通知单

工程名称：宁强县村级光伏扶贫电站建设项目

编号：NQFP-ZHJL-TZD-06

事由：关于质量问题

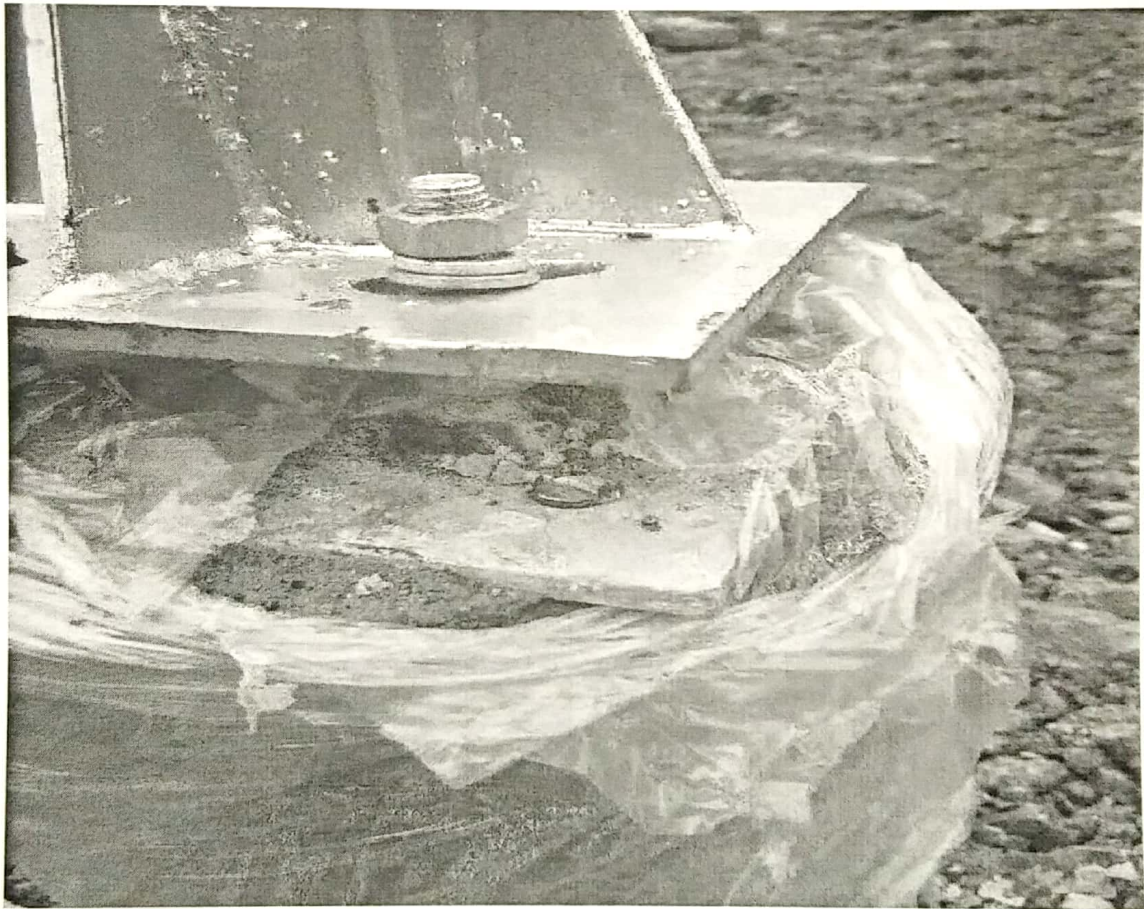
监理人员于 2018 年 11 月 30 日巡视发现，朱家坝电站预埋件尺寸不符合设计要求，且立柱与桩基础安装固定方式不符合现有设计图纸要求，存在较大质量隐患。

现要求你单位于 24 小时内提供设计单位认可的整改方案，并于 3 日内整改结束，报监理方进行复验。
